リコール届出一覧表

リコール届出番号	外-3359	リコール開始日：令和 4 年 3 月 8 日	
届出者の氏名又は名称	Stellantis ジャパン株式会社 代表取締役社長 兼 CEO ヘグストロム ポンタス (製作国： フランス共和国) (製作者名： オートモビル・シトロエン) (問い合わせ先： 0120-55-4106 シトロエンコール)		
不具合部位（部品名）	原動機（エンジンコントロールユニット）		
基準不適合状態にあると認める構造、装置又は性能の状況及びその原因	エンジンコントロールユニットにおいて、アップデート用ソフトウェアのプログラムが不適切なため、空燃比が正しく制御されず、排気ガス規制値を満足しなくなるおそれがある。		
改善措置の内容	全車両、エンジンコントロールユニットを対策プログラムに書き換える。		
不具合件数	0 件	事故の有無	0 件
発見の動機	本国からの情報による。		
自動車使用者及び自動車特定整備事業者等に周知させるための措置	<ul style="list-style-type: none"> ● 使用者：電話・ダイレクトメールにて通知する。 ● 自動車特定整備事業者：対象台数が少数であり、全ての使用者を把握しているため、機関誌等への掲載は行わない。 ● 弊社ホームページに掲載する。

改善箇所説明図

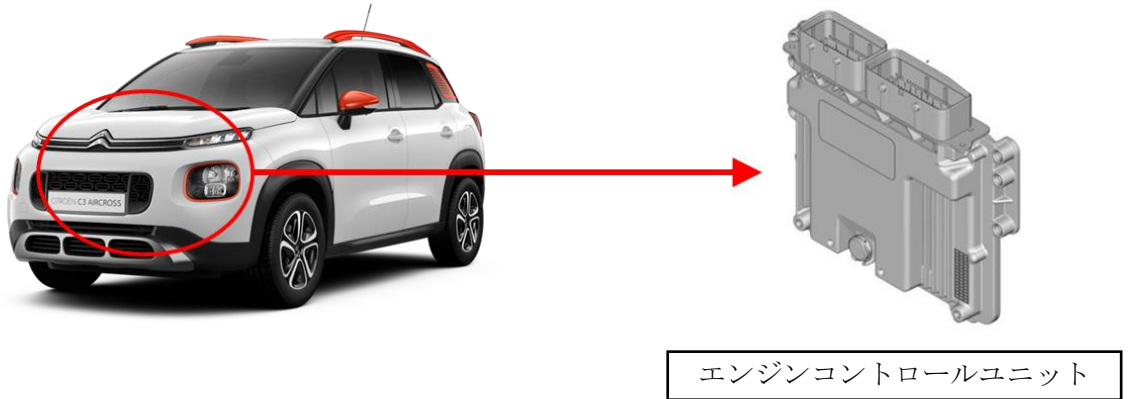
エンジンコントロールユニットにおいて、アップデート用ソフトウェアのプログラムが不適切なため、空燃比が正しく制御されず、排気ガス規制値を満足しなくなるおそれがある。

全車両、エンジンコントロールユニットを対策プログラムに書き換える。

運転席側ドアロックストライカー上側の固定ボルトの頭に白ペイントを塗る。
